Onderwerpen ter discussie met Gemeente Nijkerk

1. Vergelijking tussen voorstellen van RWS en SHB&L voor Knooppunt Hoevelaken
2. Strategie Gem. Nijkerk en SHB&L t.o.v bereikbaarheid Hoevelaken (op- en afritten)
3. Strategie Gem. Nijkerk en SHB&L t.o.v. milieu (geluidsoverlast)
4. Strategie Gem. Nijkerk en SHB&L voor vervolg acties

Voorstel RWS 12.10.2010

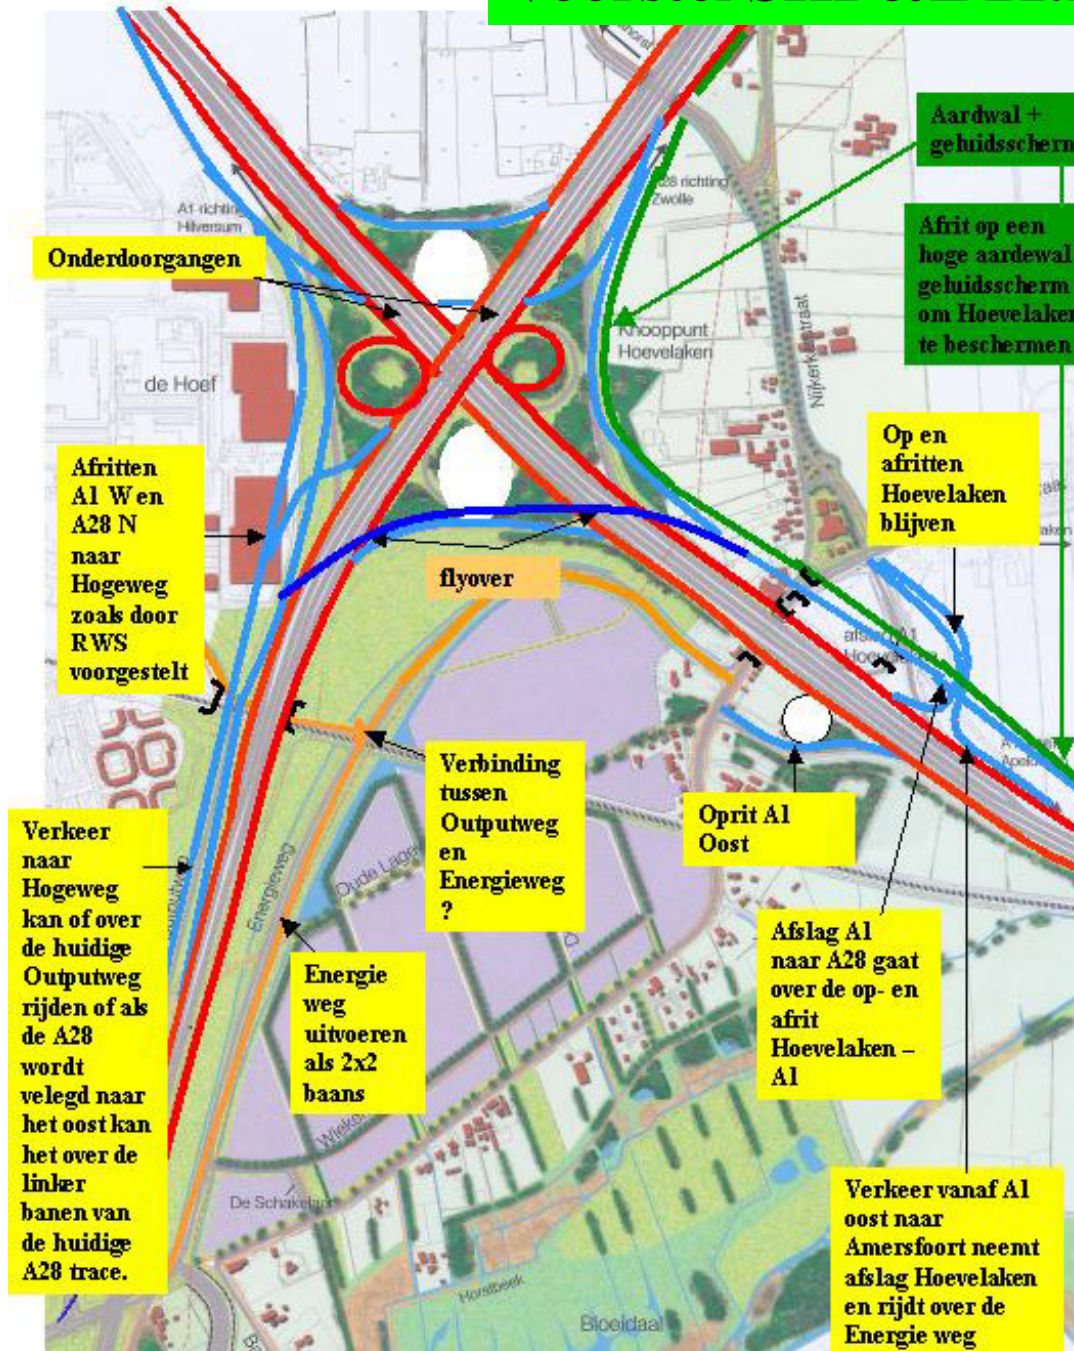
Nadelen

- **Zeer complex**
- **3 flyovers 10-15m hoog = veel lawaai in HLK**
- **5 bruggen over Westerdorpstraat = veel lawaai**
- **8 nieuwe bruggen**
- **Nieuwe boogen A28N - A1W en A28Z - A1O**
- **Hellingen >3%**
- **Weefvakken dicht op elkaar**
- **Veel wegen dicht bij woonkern HLK**
- **Veel meer meters asfalt**
- **Footprint is groter**
- **Huizen en bedrijven moeten weg**
- **Vernieling van groene buffer tussen Hoevelakense Bos en Bloeidal**
- **Wijzigingen plannen Energieweg**

Voordeel

- **7 directe op- en afritten naar HLK (Er zijn nu 6)**
